島根原子力発電所 2号炉 地震による損傷の防止 (コメント回答)

[屋外重要土木構造物等の耐震評価における断面選定]

令和 2 年 6 月
中国電力株式会社

No.	審査会合日	コメント要旨	回答頁
論点[I]設置変更許可申請における既許可からの変更点等を踏まえた論点			
93	R2.3.3	<p>取水槽の弱軸方向断面について、加振方向と平行に配置される壁（妻壁）の影響範囲を考慮してモデル化する場合、妻壁を含む各部位の耐震評価の考え方を説明すること。また、このモデル化を適用する場合の検証方法について説明すること。</p>	2,7~9, 24~29
94	R2.3.3	<p>取水槽の弱軸方向断面について、先行プラントの審査実績を踏まえて妻壁の拘束効果を期待する場合は、下記事項等に留意してモデル化方針を説明すること。</p> <ul style="list-style-type: none"> ・妻壁から対象とする断面までの距離や妻壁の非線形性の程度に依存して拘束効果が減少すること。 ・妻壁と接合する部位に応力集中すること。 ・支持される設備への影響評価及び要求機能に応じた妻壁の耐震性評価が可能であること。 	3,24
95	R2.3.3	<p>屋外配管ダクト（タービン建物～排気筒）が屋外配管ダクト（タービン建物～放水槽）と一体化している範囲について、先行審査実績のない特徴（上位クラス施設が下位クラス施設に支持されていること、交差部に立体的な荷重が作用すると想定されること等）から、モデル化を含めた耐震評価の考え方を説明すること。</p>	4,7,8,10, 39,40

3次元モデルによる耐震評価フロー

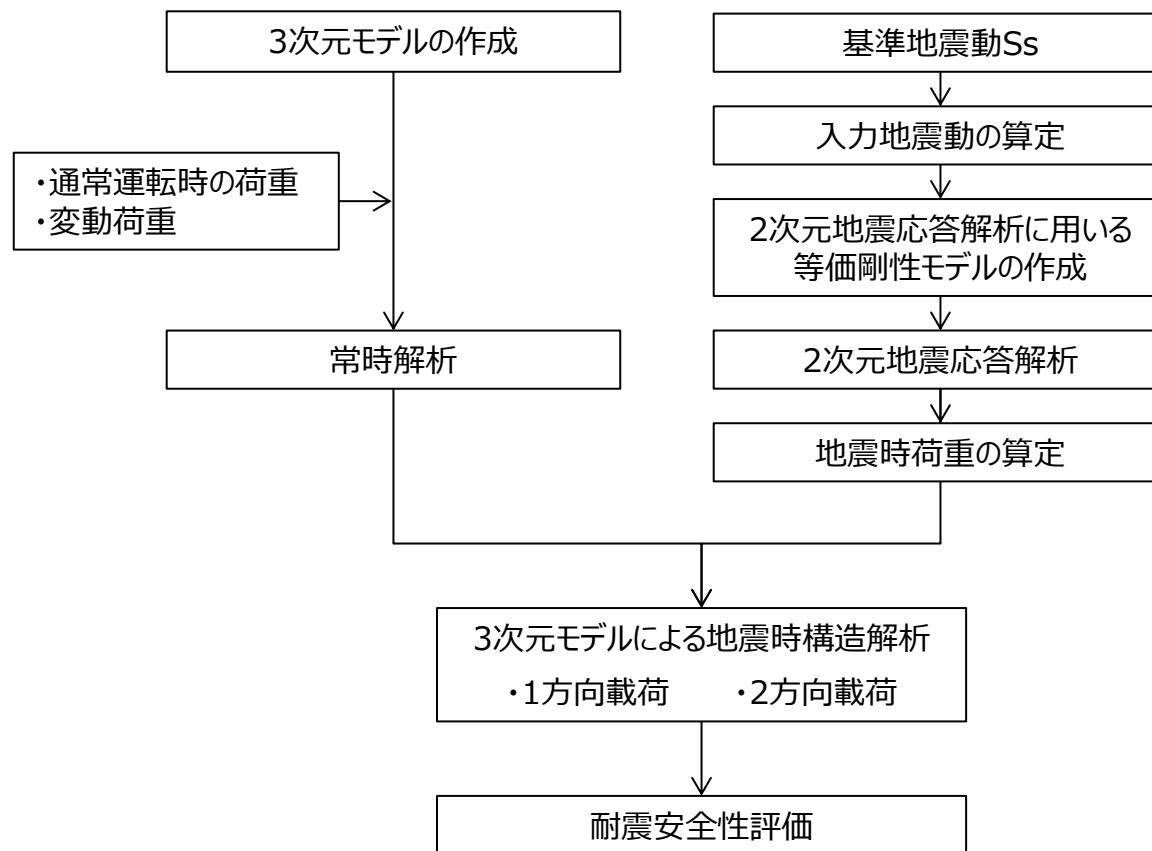
○取水槽の弱軸方向断面について、加振方向と平行に配置される壁（妻壁）の影響範囲を考慮してモデル化する場合、妻壁を含む各部位の耐震評価の考え方を説明すること。また、このモデル化を適用する場合の検証方法について説明すること。

- ・妻壁から対象とする断面までの距離や妻壁の非線形性の程度に依存して拘束効果が減少すること。
- ・妻壁と接合する部位に応力集中すること。
- ・支持される設備への影響評価及び要求機能に応じた妻壁の耐震性評価が可能であること。

- ・第842回審査会合説明時では、取水槽については、妻壁を等価剛性としてモデル化した2次元地震応答解析により耐震評価を行う方針としていたが、取水槽は複数の妻壁を有する複雑な構造となっていることから、妻壁の影響を考慮するため、3次元モデルにより耐震評価を行うこととする。（P7～9,24～29）
- ・なお、3次元モデルに入力する地震時荷重は、2次元地震応答解析により算定することとし、その際の構造物モデルは、構造物と地盤の相互作用により発生する土圧を正しく評価するため、妻壁の剛性を考慮し、実構造と等価な剛性を持つ2次元等価剛性モデルとする。（P26）
- ・各部位の耐震評価は、地震時荷重を載荷した構造物の変形が、部材ごとに要求される機能に応じた許容限界を上回らないことを確認する。各部位の許容限界について、取水槽には止水機能が求められる部位があり、その他の部位では通水機能や支持機能が求められ、部位ごとに要求機能が異なる。したがって、各要求機能に対する目標性能を整理し、目標性能毎に許容限界を設定する。（P29）

- 取水槽の3次元モデルによる耐震評価は下図に示すフローのとおり，基準地震動 S_s による2次元地震応答解析により得られる地震時荷重（土圧，加速度）を3次元モデルへ作用させて，耐震安全性評価を行う。
- 以降の頁では，評価フローにおける内容を記載するが，詳細については詳細設計段階にて検討する。

屋外配管ダクト（タービン建物～排気筒）断面図（①-①断面）

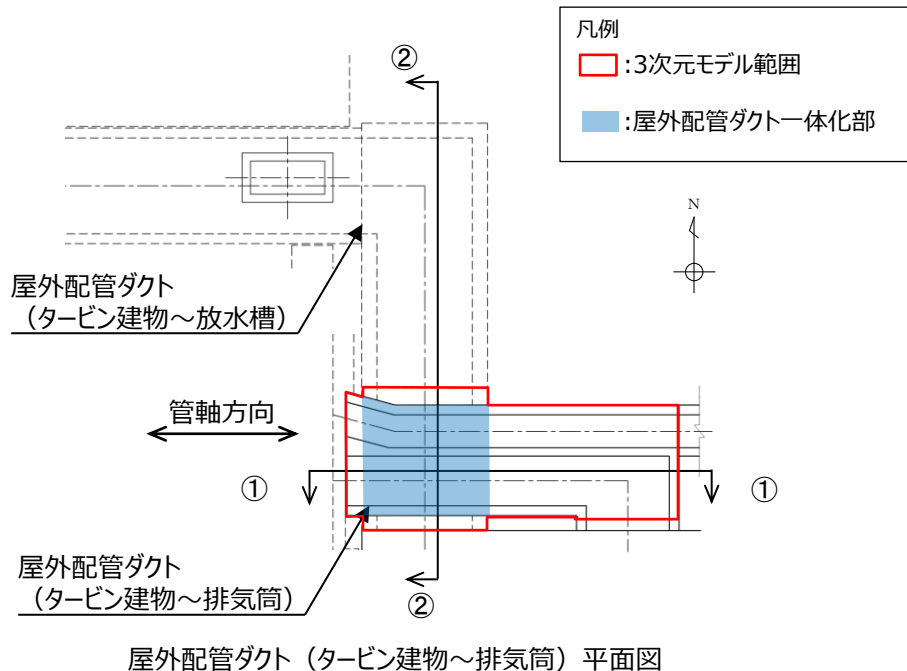
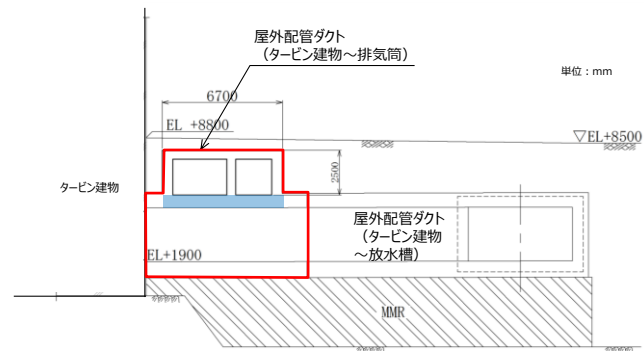
○屋外配管ダクト（タービン建物～排気筒）が屋外配管ダクト（タービン建物～放水槽）と一体化している範囲について、先行審査実績のない特徴（上位クラス施設が下位クラス施設に支持されていること、交差部に立体的な荷重が作用すると想定されること等）から、モデル化を含めた耐震評価の考え方を説明すること。

- 屋外配管ダクト（タービン建物～排気筒）の底版の一部が、下位クラス施設である屋外配管ダクト（タービン建物～放水槽）の頂版の一部と一体化している範囲があることから、当該部位のような複雑な構造における立体的な作用荷重を精緻に評価するため、3次元モデルによる耐震評価を実施する。

- 屋外配管ダクト（タービン建物～放水槽）の一体化部は、上位クラス施設である屋外配管ダクト（タービン建物～排気筒）を間接支持する構造物であることから、屋外配管ダクト（タービン建物～排気筒）と同じ要求機能を満足することを確認する。屋外配管ダクト（タービン建物～放水槽）の一体化部の要求機能、目標性能、許容限界等を下表に示す。
